嘉磐惠文

2樓 J戶

J戶 建築平面圖(套上層樑)

客戶工程變更單

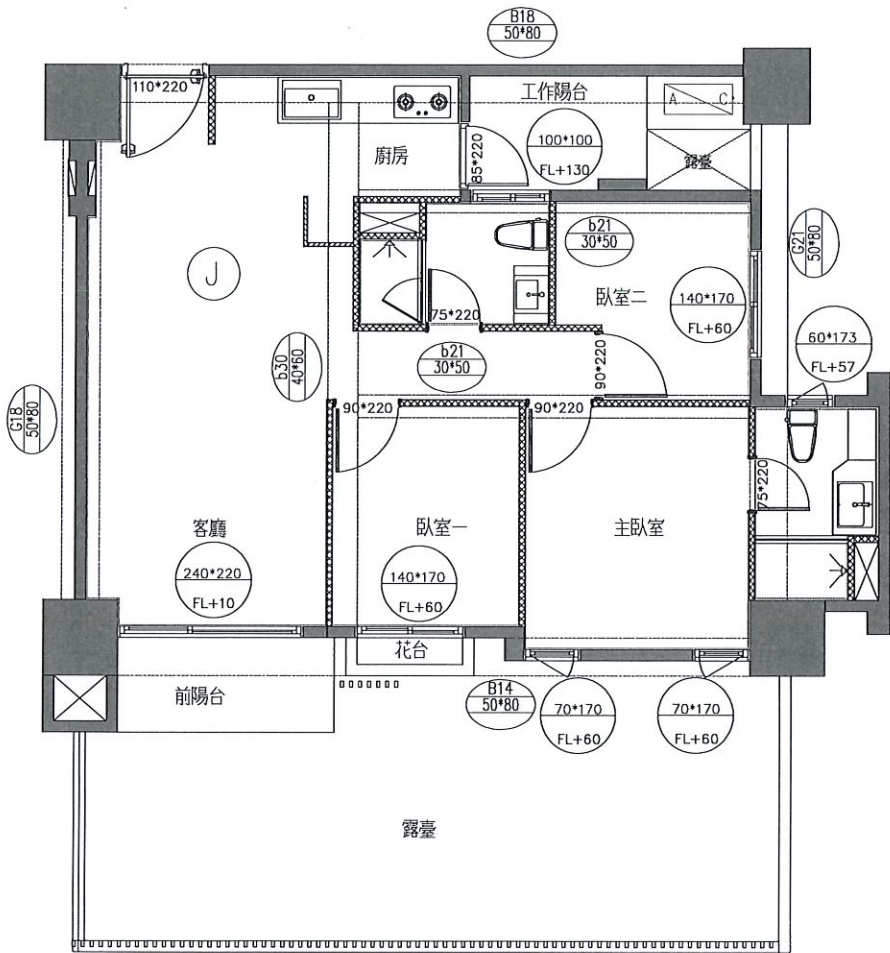
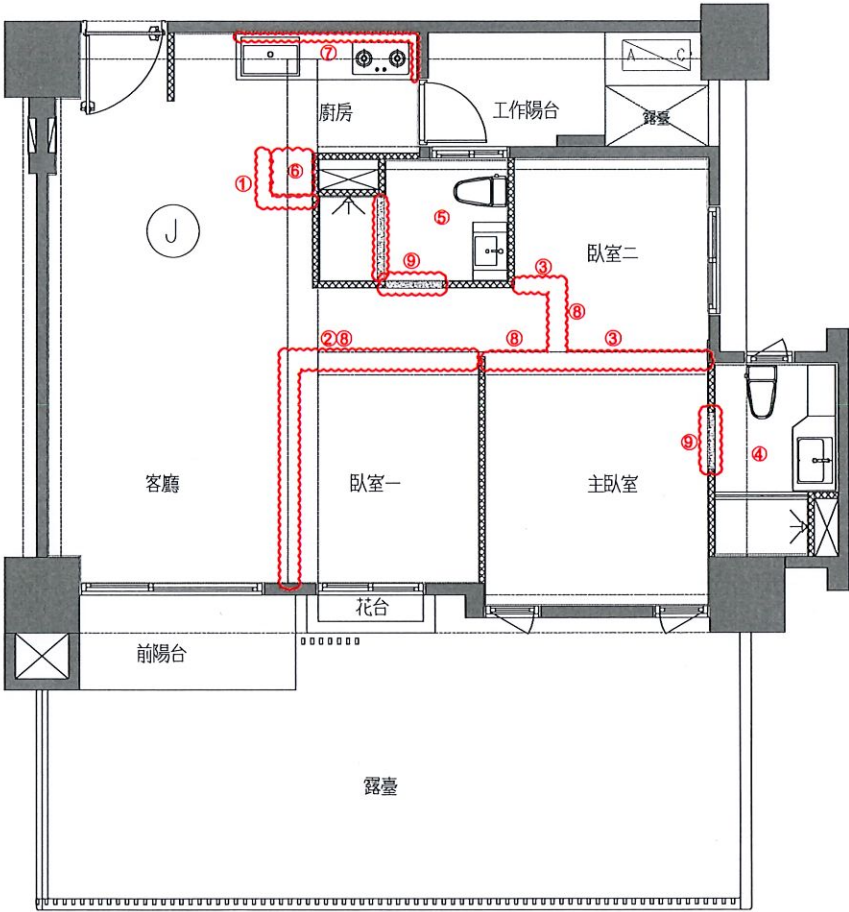
- 變更事項記錄：
- 1.電器櫃輕隔間、油漆追減
 - 2.臥室一輕隔間、油漆追減
 - 3.臥室二、主臥室輕隔間、油漆追減
 - 4.主浴地、壁磚變更為客浴地、壁磚
 - 5.客浴馬桶變更為主浴馬桶 (公司贈送)
 - a.客浴抽風機升級為主浴暖風機 (公司贈送)
 - b.新增220V暖風機電源
 - c.淋浴門追減(門檻保留)
 - 6.廚房電器櫃及其設備追減
 - 7.廚房烤漆玻璃、磁磚追減:
 - a.抽油煙機照常安裝,後續客戶自行配合牆面飾材拆裝.
 - b.烤玻面背牆粉光面不刷漆.
 - c.廚房側牆退壁磚改粉光不刷漆
 - d.廚具水槽選色(紅)+下崁
 - 8.全室臥室門 門框扇追減x3
 - 9.全室廁所門 門框扇追減x2
 - a.門檻不可追減

地坪材質範圍示意平面圖

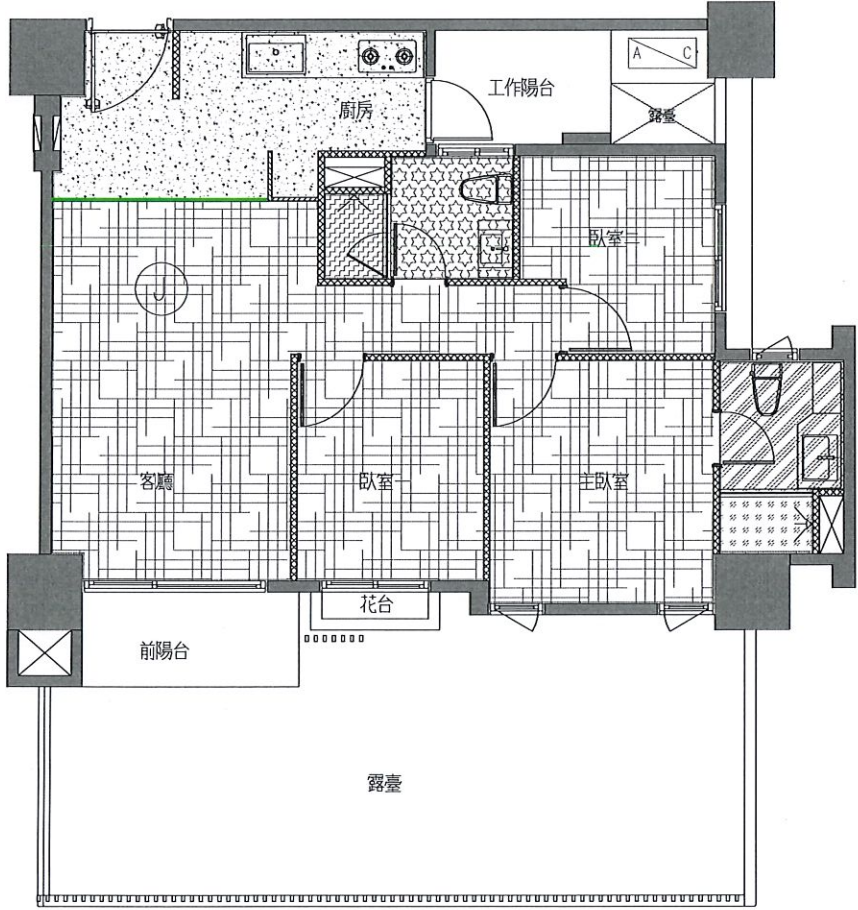
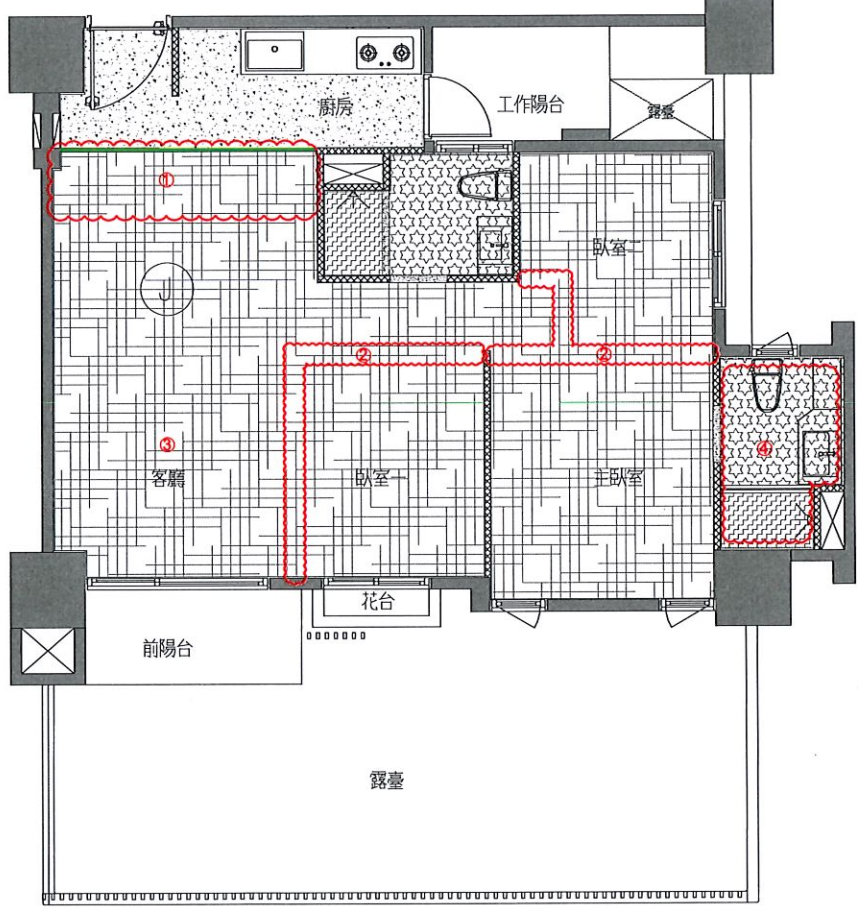
1. 玄關、廚房地磚追減

a.收邊條追加(不加價)

2.木地板追加

3. 全室木地板變更為選配顏色

4.主浴地壁磚變更為客浴地壁磚(地磚60*120變更為30*60)

J戶 天花板範圍示意平面圖(套上層樑)

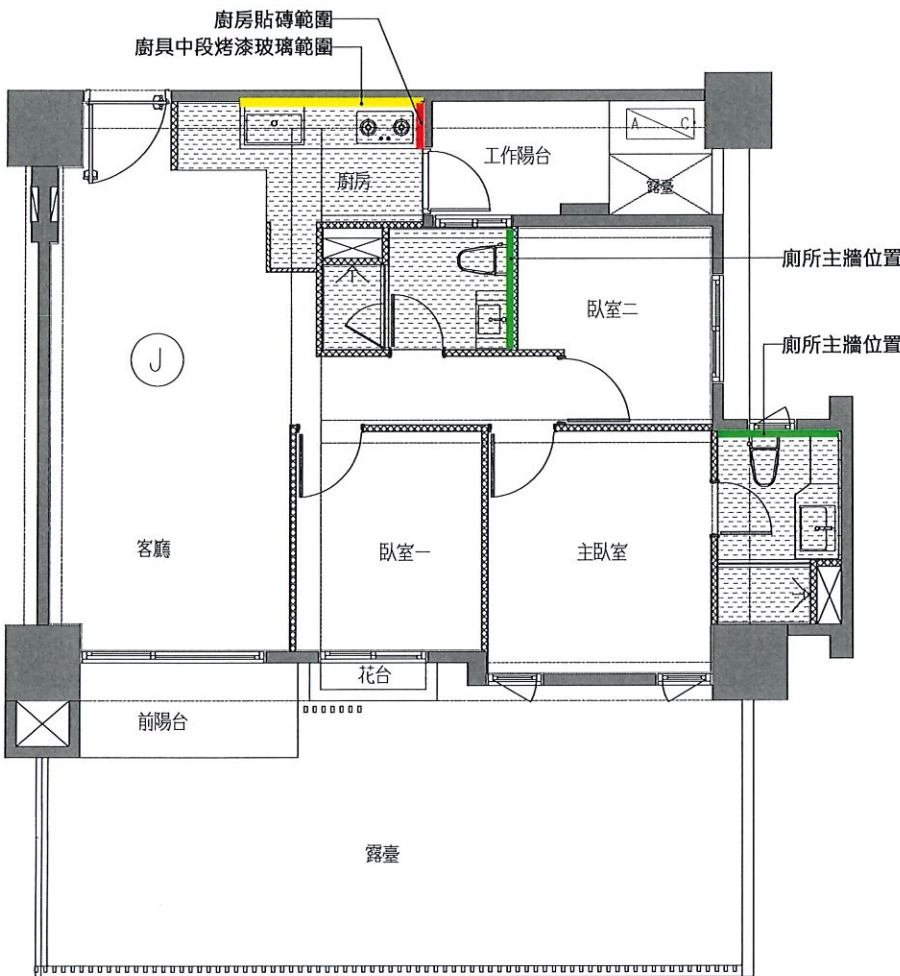
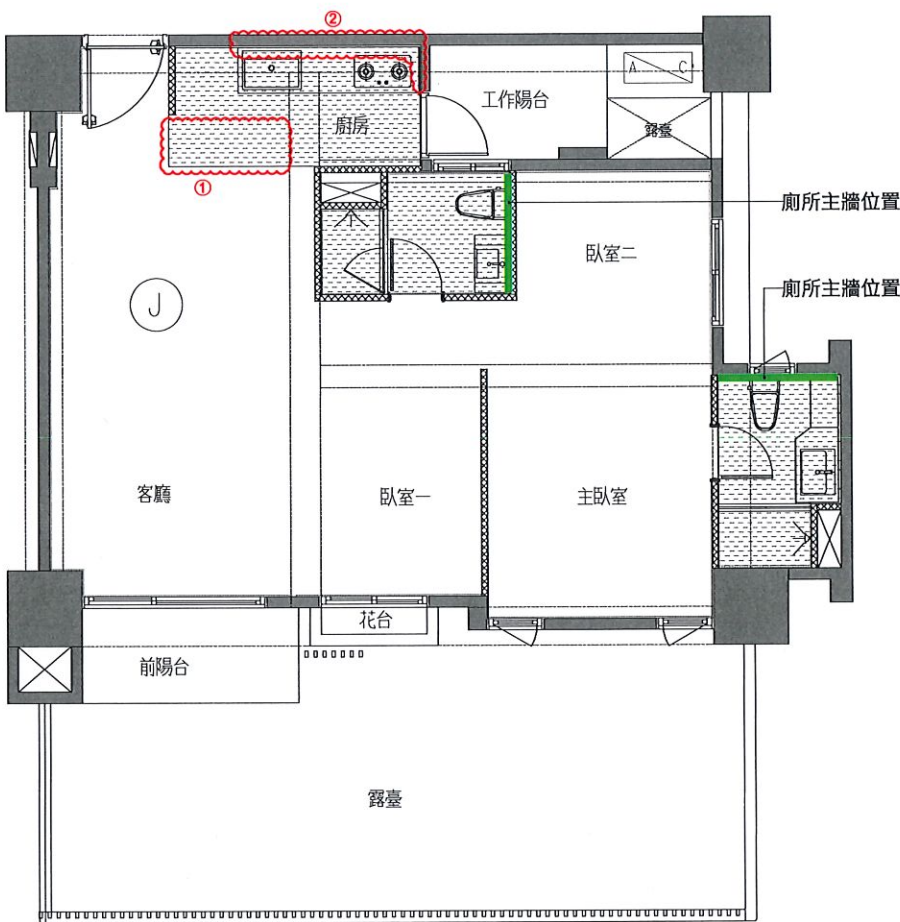
- 1.廚房天花板、立板、油漆追加(範圍變更)
- 2.廚房烤漆玻璃、磁磚追減:
 - a.抽油煙機照裝,後續客戶自行配合牆面飾材拆、裝.
 - b.烤玻面背牆粉光面不刷漆.
 - c.廚房側牆退壁磚改粉光不刷漆

J戶 插座及弱電位置示意平面圖

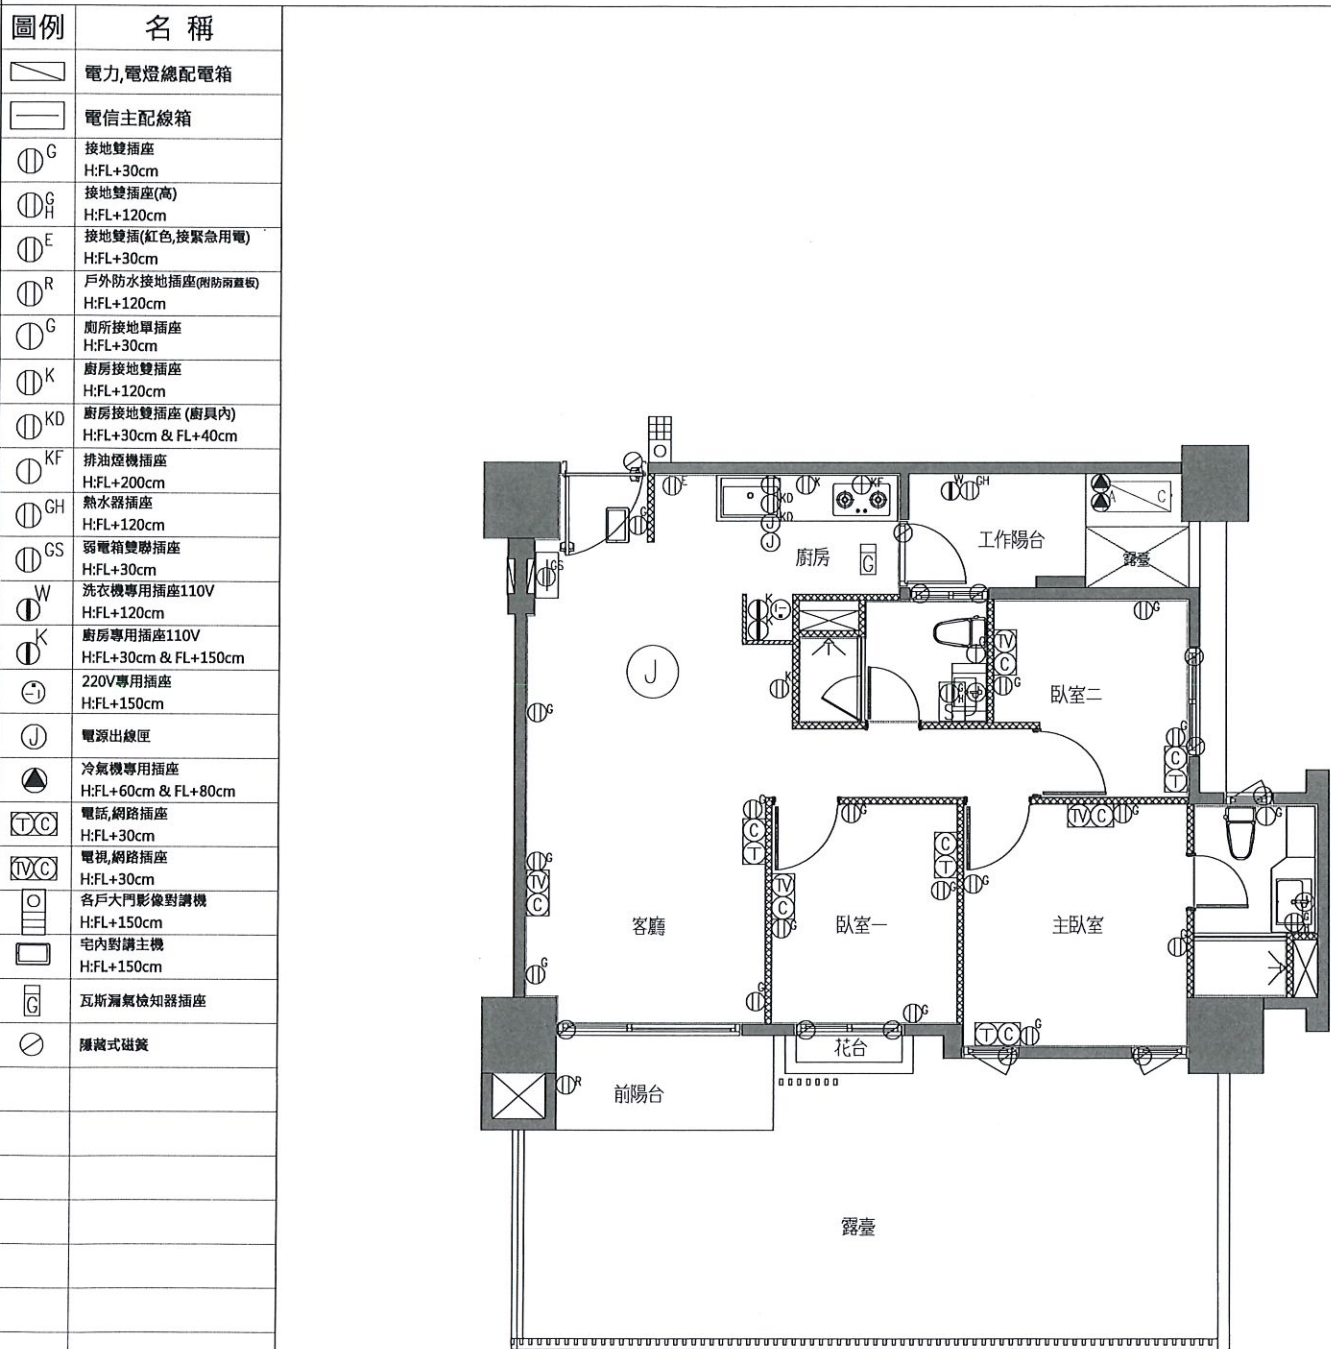
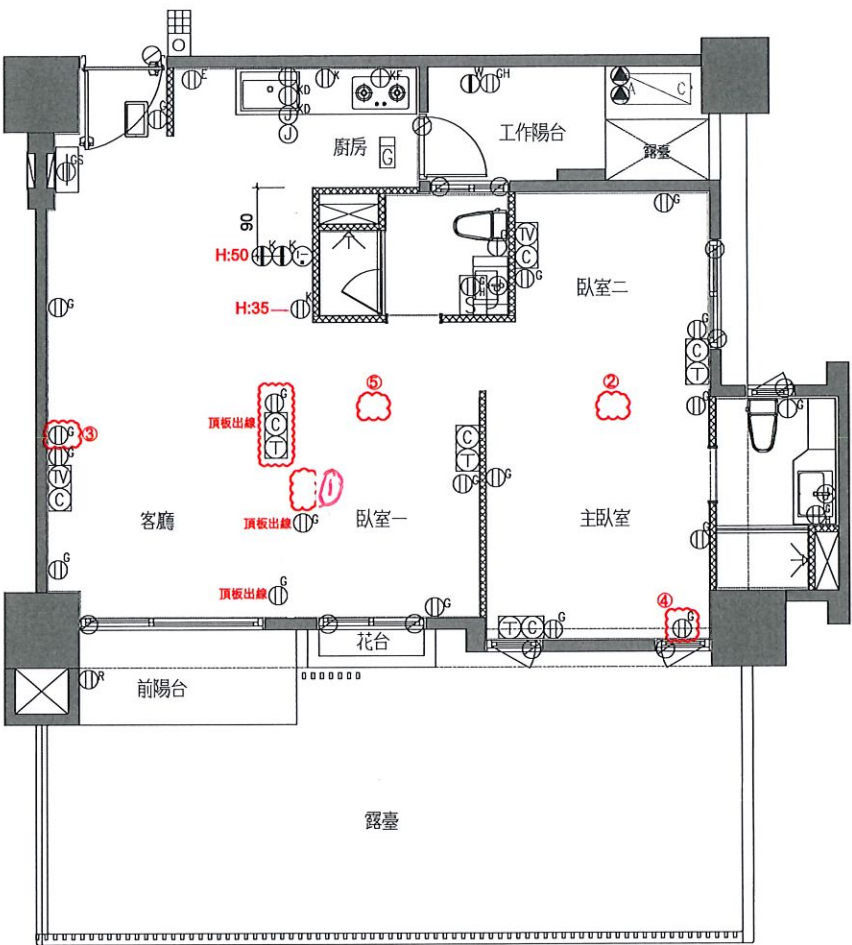
- 變更事項記錄：
- 1.臥室一(TV,C)追減x1
 - 2.主臥室(TV,C)追減x1
 - 3.客廳追加110V插座x1
 - 4.主臥室追加110V插座x1
 - 5.臥室一110V插座追減x1

※位移&變更位置詳附圖所示

J戶 電燈開關及迴路示意圖(套上層樑)

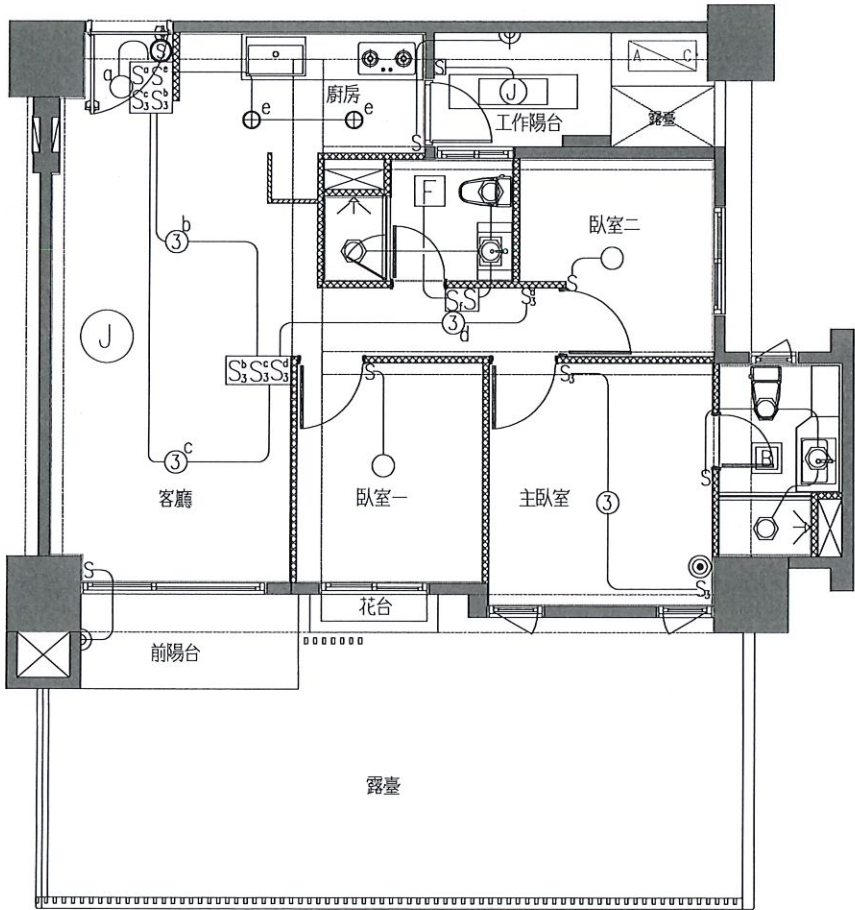
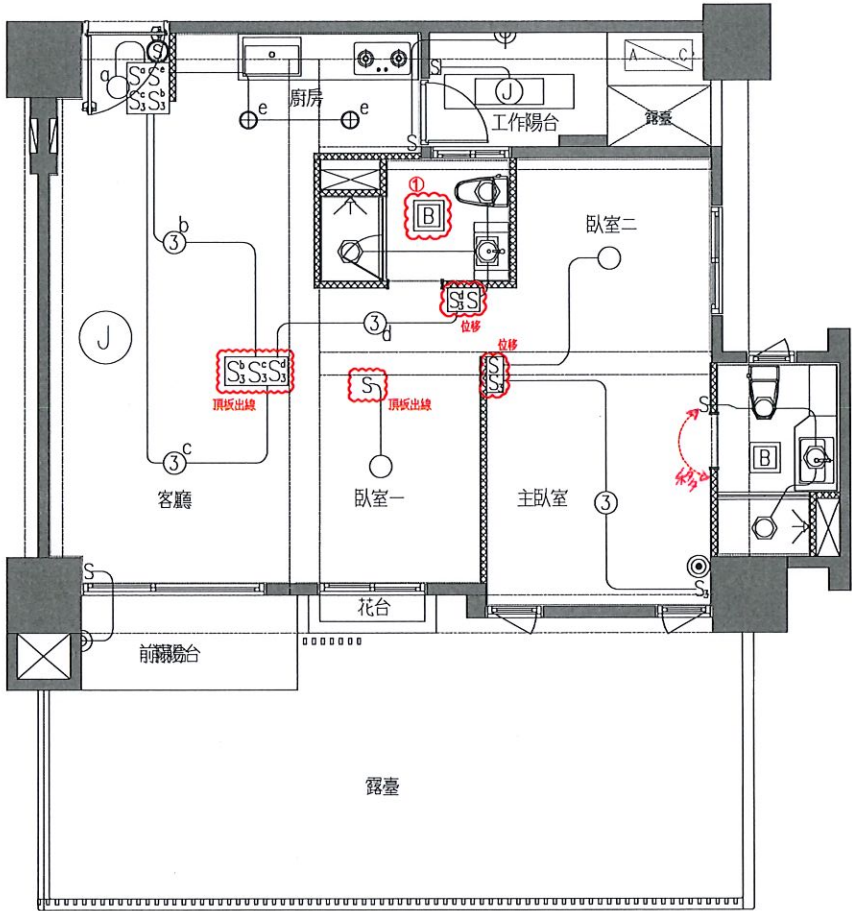
- 變更事項記錄：
- 1.客浴抽風機升級為主浴暖風機(公司贈送)
 - a.新增暖風機220V迴路
 - b.抽風機開關取消

※位移&變更位置詳附圖所示
